改善箇所説明図

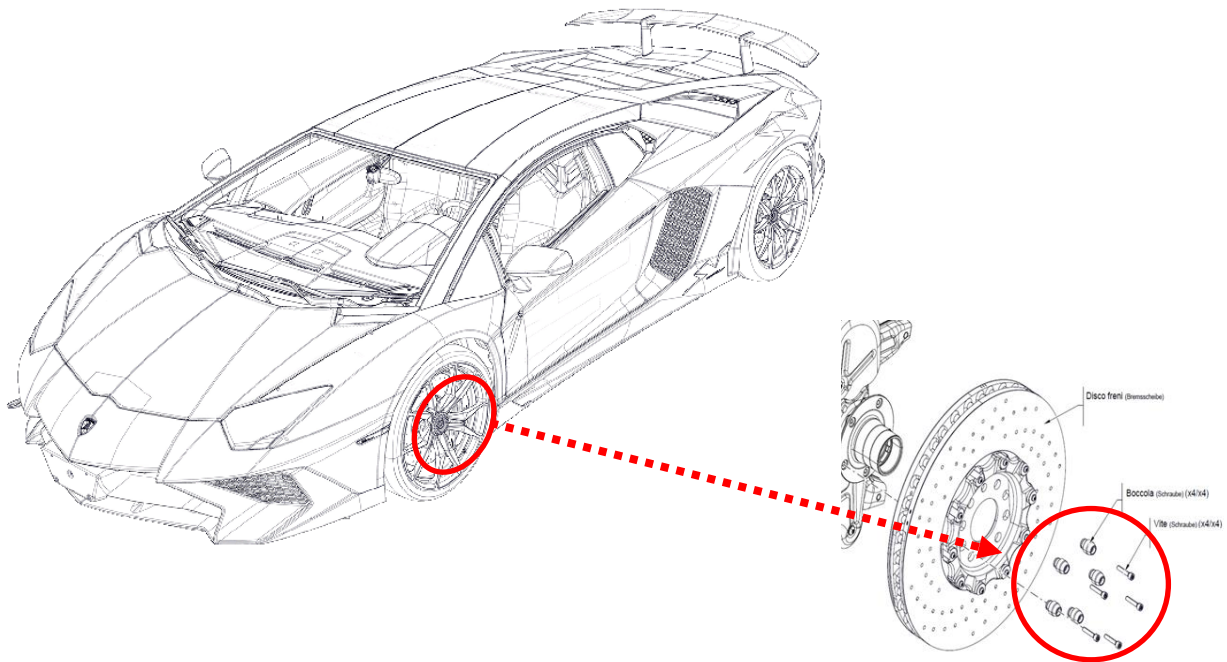
注： は不具合部分を示す

ホイールドライブペグ

不具合内容及び原因

ホイールとハブの位置決めをするホイールドライブペグの取付けボルトにおいて、ボルトの緩み止め防止処理が不適切なため、過酷な運転による走行振動等により当該ボルトが緩むことがある。そのため、ホイールセンターロックシステムに過大な負荷がかかり破損し、最悪の場合、ホイールが外れるおそれがある。

改善措置の内容

全車両、ドライブペグボルトを対策品に交換し、ドライブペグ及びセンターロックナットを新品に交換する。

識別：車両識別プレートの下側に、緑色で直径5mm程度のマークを塗布する。

また、点検整備記録簿の該当欄に「日付、走行距離、ワークショップスタンプと担当者名、リコール：外-2765 の改修」と記入する。
